Projet Agrivoltaïque sur la commune de Grignols

Livret de premières réponses aux questions

- Les retours du territoire post-EID1 du 23/04/26
- Les réponses d'EnergieKontor et M. Dobynski

2.6.1.1 Dispositifs d'intégration paysagère

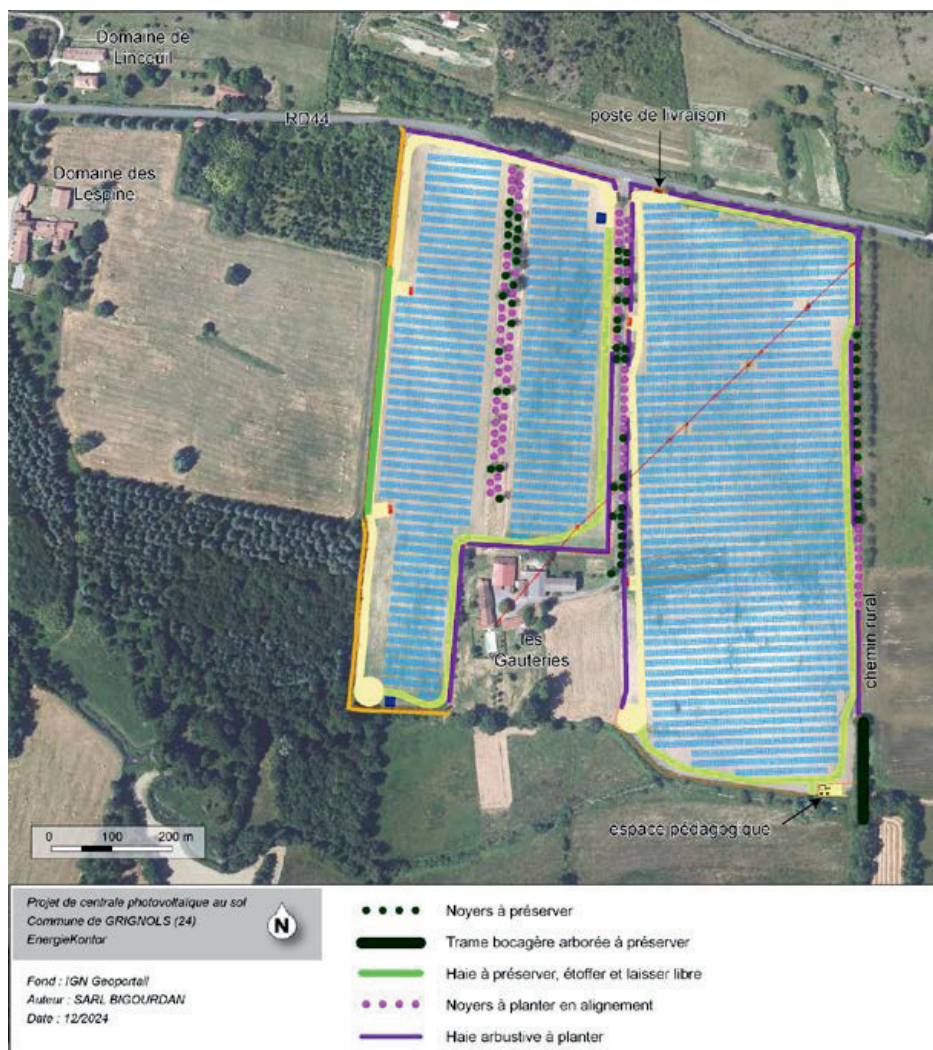
- « Une haie paysagère est-elle prévue le long de la D 44? » (Retour n°10)

Concernant la RD44, l'évaluation environnementale prévoit des plantations paysagères, comprenant notamment des haies arbustives à planter, afin de renforcer l'intégration du projet et de limiter sa perception depuis cet axe. Ces plantations s'ajoutent aux haies et arbres existants qui sont conservés lorsque cela est possible.

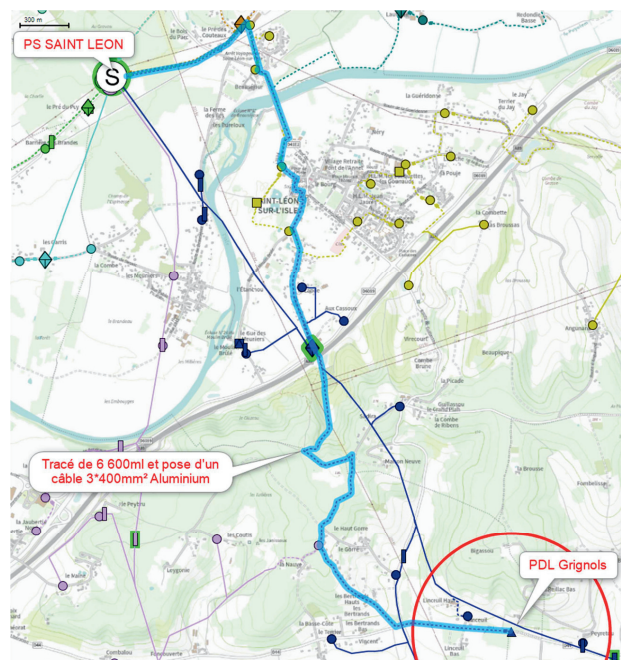
- « Le tracé du câble souterrain ($\leq 6,6$ km) traverse-t-il des parcelles agricoles, des zones humides, des boisements ou des périmètres de protection de captage ? Des servitudes de passage seront-elles nécessaires sur des propriétés privées ? Les propriétaires ont-ils été informés ? » (Retour n°1)
- « Concernant la ligne moyenne tension qui va être créée :
 - sera-t-elle souterraine ou aérienne ?
 - vers quel poste de transformation va-t-elle être dirigée : St Léon/L Isle? Marsac/Isle ou autre.... » (Retour n°8)
- « Quel est le tracé de la ligne électrique qui sera créée ? » (Retour n°10)
- « 3 Dans le projet n'apparaît pas l'étude de l'impact de la création de la ligne électrique (tracé, emplacement des "transformateurs électriques", bruits générés par les différents équipements :
 - Qu'en est-il ?
 - Le public en aura-t-il connaissance avant l'enquête publique ? » (Retour n°29)

Le raccordement électrique du projet sera réalisé par une liaison souterraine en moyenne tension. À l'intérieur du parc, les câbles reliant les rangées de modules aux postes de transformation, puis les postes de transformation au poste de livraison, seront enterrés conformément aux normes en vigueur.
